From: "5.1.2,e" <5.1.2,e@iv-infra.nl>
Sent: Thu, 17 Feb 2022 12:27:26 +0100
To: "5.1.2,e" <5.1.2,e@amsterdam.nl>
Cc: '5.1.2,e" <5.1.2,e@amsterdam.nl>; "5.1.2,e" <5.1.2,e@amsterdam.nl>; "5.1.2,e 5.1.2,e" <5.1.2,e@amsterdam.nl>
Subject: Terugkoppeling overleg bevindingen NO: brug BRU2484 - onderzoek op locatie d.d. 14/15 februari 2022

Van: 5.1.2,e
Verzonden: woensdag 16 februari 2022 17:25
Aan: 5.1.2,e <5.1.2,e@amsterdam.nl>
CC: 5.1.2,e <5.1.2,e@amsterdam.nl>; 5.1.2,e <5.1.2,e@amsterdam.nl>; 5.1.2,e <5.1.2,e@amsterdam.nl>
Onderwerp: Terugkoppeling bevindingen NO: brug BRU2484 - onderzoek op locatie d.d. 14/15 februari 2022

land
oost
NOK
west

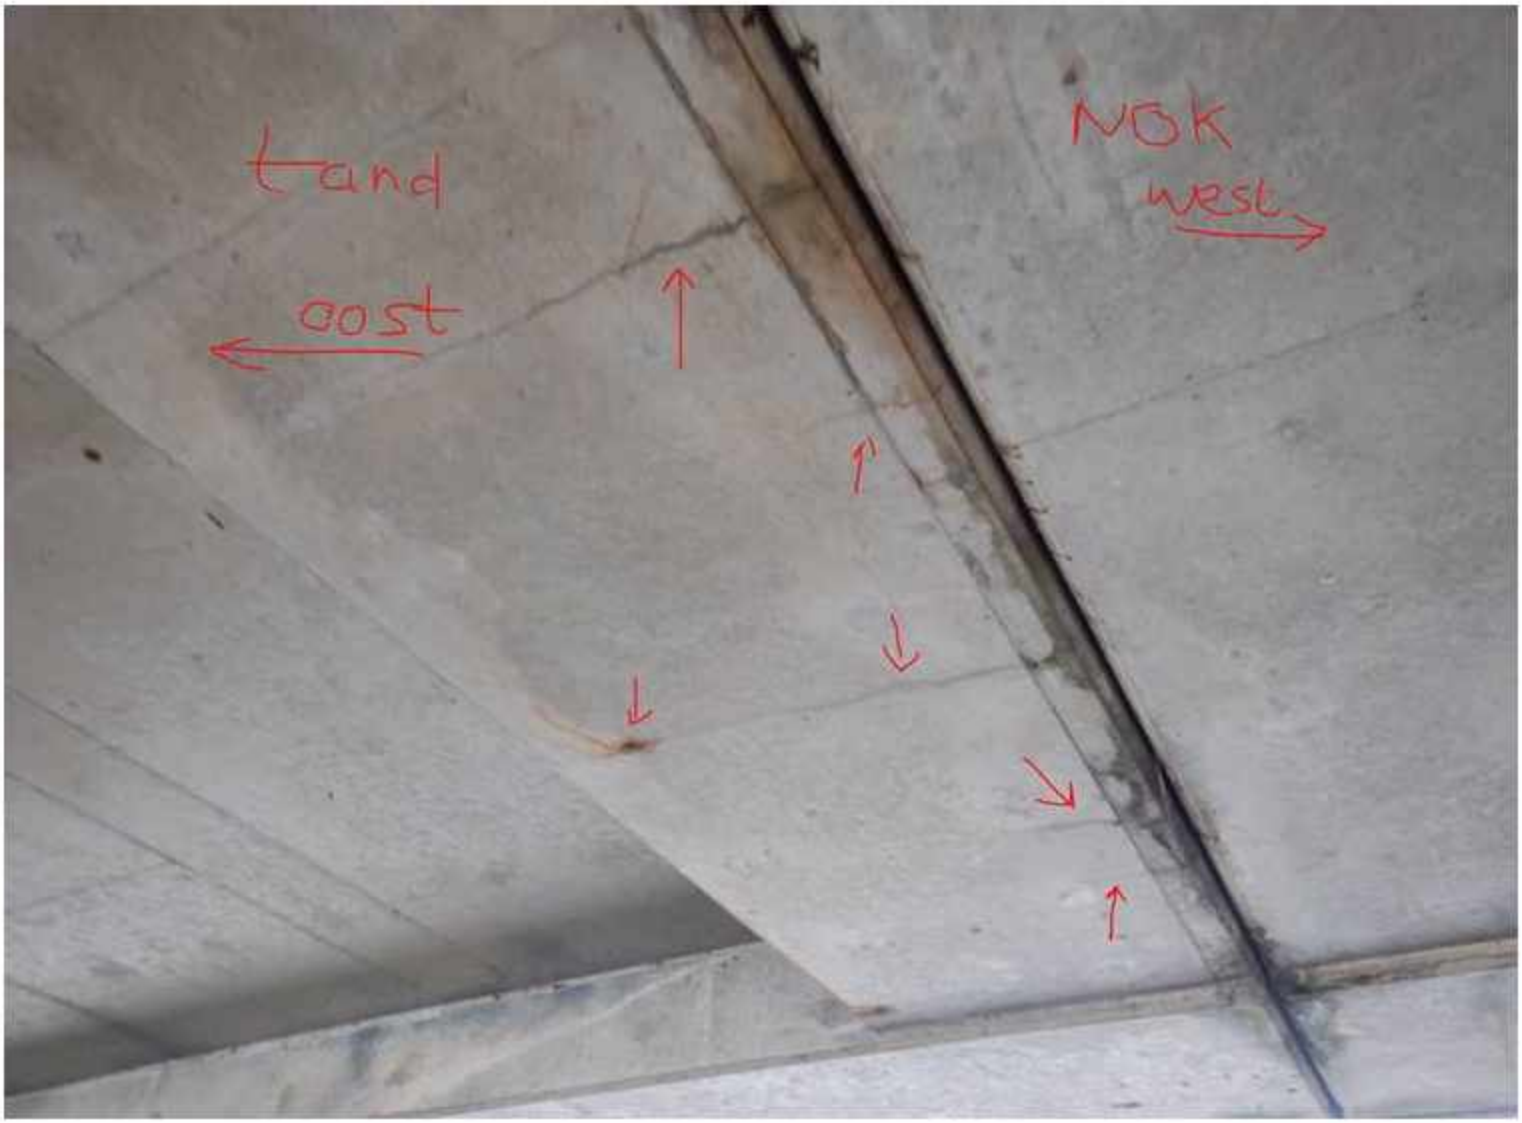
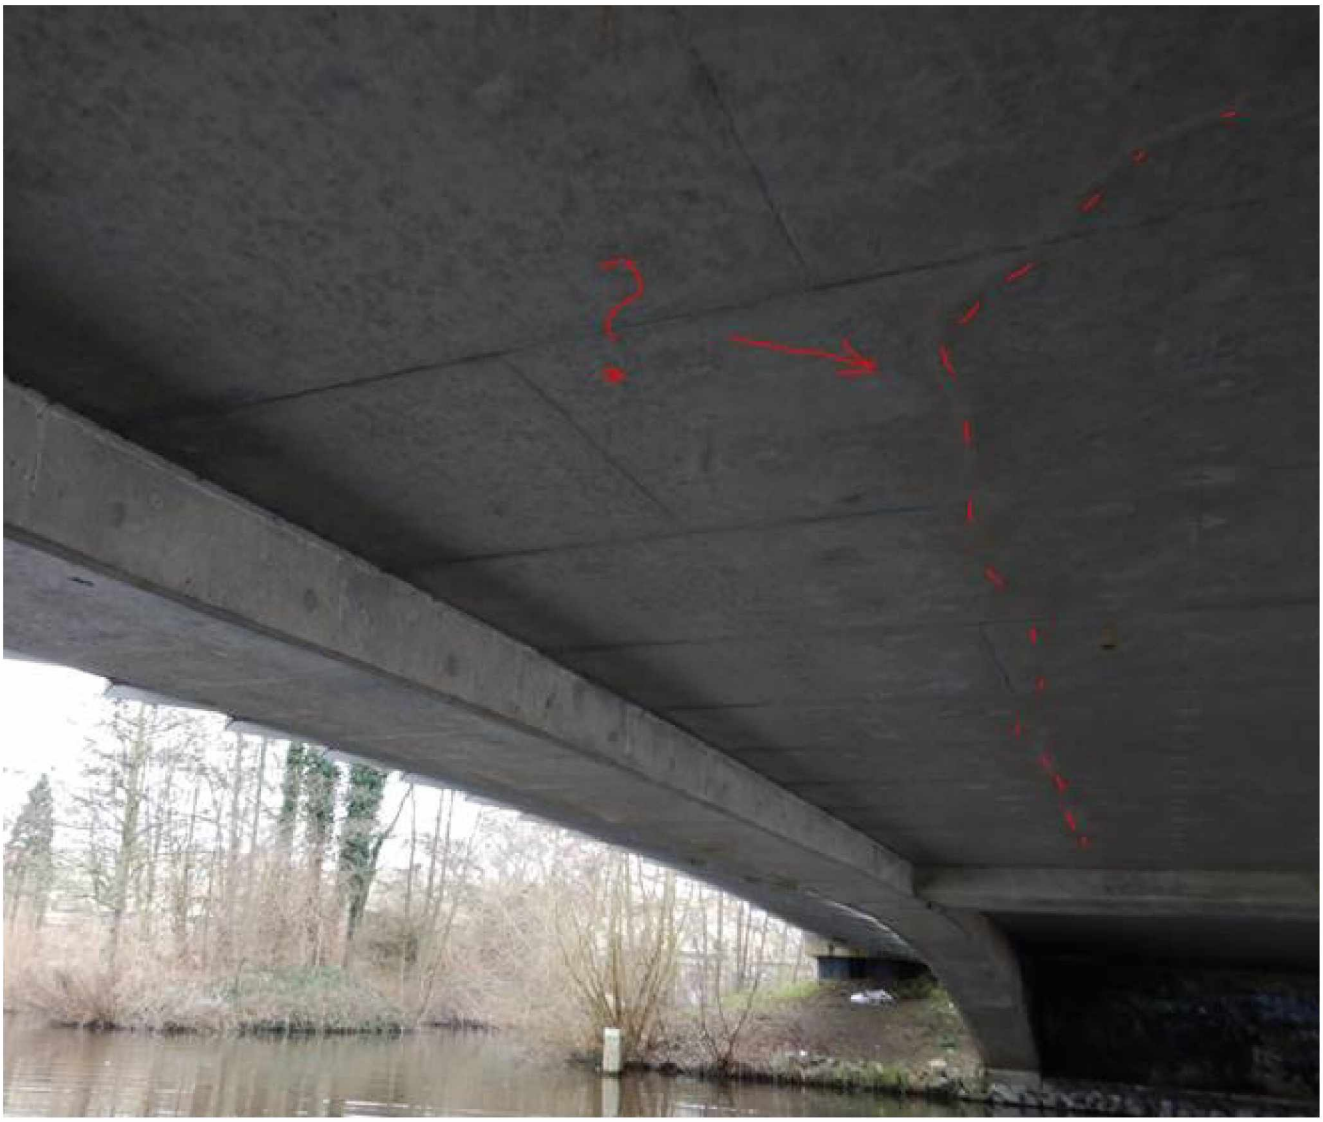
- N.a.v. de recente inspectiefoto's (zie onderstaand ter info ingevoegd) zagen we dat de onderslagbalk van einde inhangdek ook diverse buigscheuren heeft en zullen we maandag/dinsdag zeker ook even nader bezien en zal ik toevoegen aan plan.
  De inspectiefoto's van onderzijde dek inhangdeel lijken (geïnjecteerde) ook scheuren te laten zien, maar heb zojuist de inspecteur gesproken (die er afgelopen maand onderdoor voer met inspectiebootje) en die kreeg die indruk niet (dus wel vervuiling/vocht/vertekening, maar geen scheur), dat zullen we maandag/dinsdag ook nader beschouwen met go-pro stick.
